しなやかに！性能UP！ Gates Vリブドベルトが リニューアル！！

適用：弊社標準ベルトの『C付』と『F付』を廃止、新ベルトに統一

【新スリーブ】

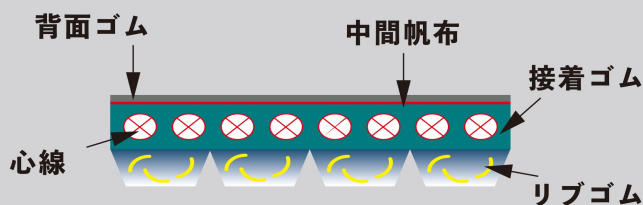
【ベルト外観（品番末尾の記号は廃止）】

性能比較

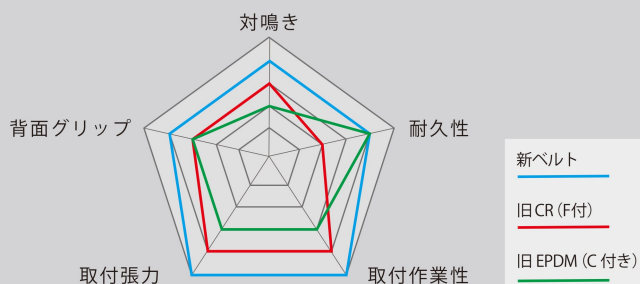
背面ゴムの開発で
取付け作業性が向上

背面のグリップ力の改良
耐鳴き性能向上

中間帆布が
異物による破断を防止

- A** 取付け張力精度の向上により
低張力スリップ鳴きの防止
- B** 背面グリップ力の向上により W/P の
塗装剥がれ鳴き防止
- C** 組み付け作業性の向上により
VD のミスアライメントの防止
